Připomínky k dokumentaci záměru „SOKP 518, 519 Ruzyně - Březiněves“ dle zákona č. 100/2001 Sb. v platném znění

Rozptylová studie (vč. výstavby Záměru)

Připomínky pro Suchdol, Zdiby, Horoměřice, Dolní Chabry, Ďáblice a Nebušice

Zpracovala RNDr. Alice Dvorská, Ph.D., 2.10.2023

Obrázek 2.8: Umístění referenčních bodů v okolí MÚK Rybářka

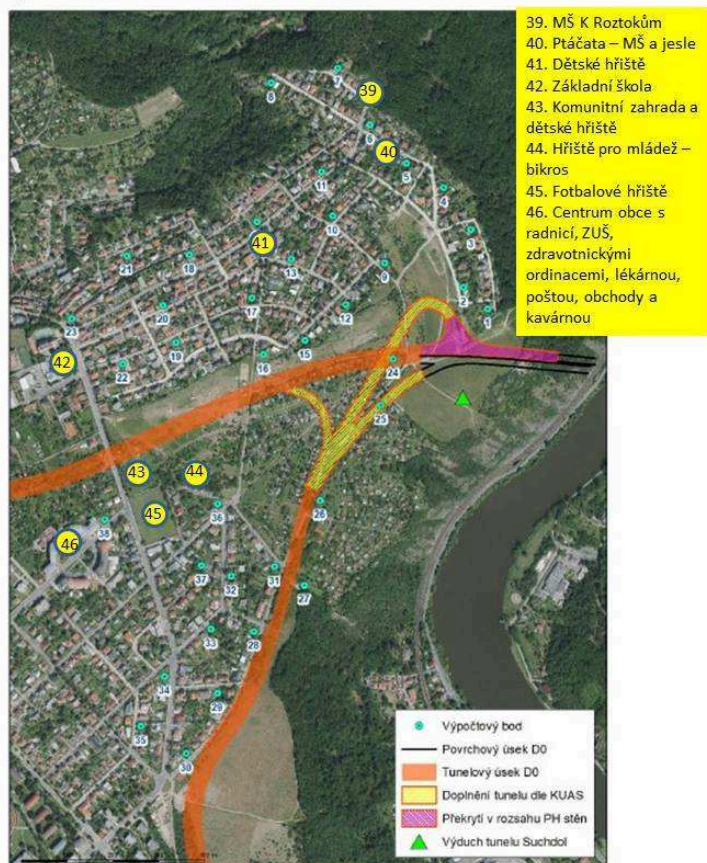
- g) V kapitole 3.5 RS se popisují referenční body: „Kromě pravidelné sítě referenčních bodů byla dále vytvořena sada charakteristických bodů pro vyhodnocení imisní zátěže v prostoru obytné zástavby v okolí záměru“ (str. 31 RS). Nejsou však zvoleny specifické výpočtové body tak, aby byly vyhodnoceny dopady zdroje na citlivé skupiny obyvatel dle MP RS (vzdělávací a zdravotnická zařízení apod.). V MČ Praha – Dáblice se jedná např. o sportovní areál Kokořínská a ZŠ a MŠ U Parkánu. Žádný z těchto charakteristických bodů však nezahrnuje obytnou zástavbu v obci Horoměřice. Je tedy třeba doplnit charakteristické referenční body pro obec Horoměřice, a to včetně vzdělávací a sportovní infrastruktury, např. ZŠ Horoměřice (Velvarská ul.), MŠ Horoměřice (Komenského ul.) a další. Nejsou však zvoleny specifické výpočtové body tak, aby byly vyhodnoceny dopady zdroje na citlivé skupiny obyvatel dle MP RS (vzdělávací a zdravotnická zařízení apod.). V MČ Praha – Dolní Chabry se jedná o ZŠ Spořická, lesní mateřskou školu JAATA (ulice K Brnkám), MŠ Bílenceké nám., MŠ Chabráček v Protilehlé ul., MŠ Beranov, dále sportoviště Sokola Dolní Chabry a fotbalové hřiště SK Dolní Chabry. Nejsou však zvoleny specifické výpočtové body tak, aby byly vyhodnoceny dopady zdroje na citlivé skupiny obyvatel dle MP RS (vzdělávací a zdravotnická zařízení apod.). V MČ Praha – Nebušice se jedná o MŠ Nebušice (ul. Nad Želivkou), ZŠ Nebušická a další. Nejsou však zvoleny specifické výpočtové body tak, aby byly vyhodnoceny dopady zdroje na citlivé skupiny obyvatel dle MP RS (vzdělávací a zdravotnická zařízení apod.). V MČ Praha – Suchdol se jedná o zařízení v okolí MÚK Rybářka zobrazená na obrázku níže a v okolí MÚK Suchdol např. o hřiště na Výhledském náměstí.

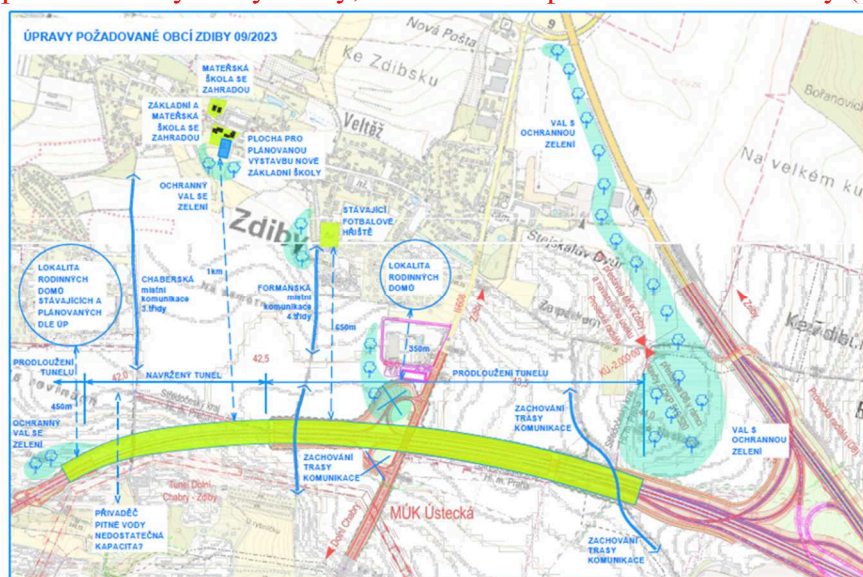
Žádný z těchto charakteristických bodů však nezahrnuje obytnou zástavbu v obci Zdíby. Je třeba doplnit charakteristické referenční body pro obec Zdíby, a to včetně plánované obytné výstavby, vzdělávací a sportovní infrastruktury (viz obrázek níže).
